FD-235HG

工事名称 PC-9821 PC/AT 互換機用 FDD 接続計画

図面名称 FD-235HG 改修図

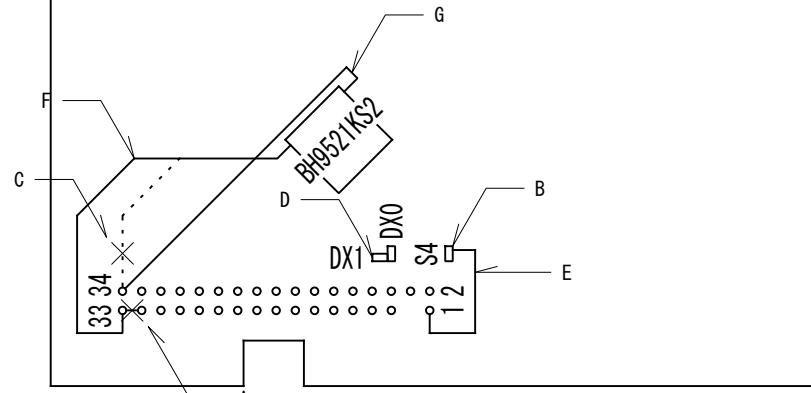
A. 33 番ピンが GND へ接続されているので、パターンを切断する。

B. 2 番ピンがコントロールチップの Mode Select へ接続されているので、「S4」の 0ohm の抵抗を撤去する。

C. 34 番ピンがコントロールチップの Disk Change へ接続されているので、パターンを切断する。

D. ドライブ番号を DX1 から DX0 とする必要がある場合に限り、「DS1」の 0ohm の抵抗を「DS0」へ移設する。

E. 1 番ピンとコントロールチップの Mode Select を接続する。

F. 33 番ピンとコントロールチップの Disk Change を接続する。

ただし、「FDDインターフェイス変換基板回路図」を用いて FD1238T 搭載機に接続する場合は接続しない。

G. 34 番ピンとコントロールチップの Ready を接続する。
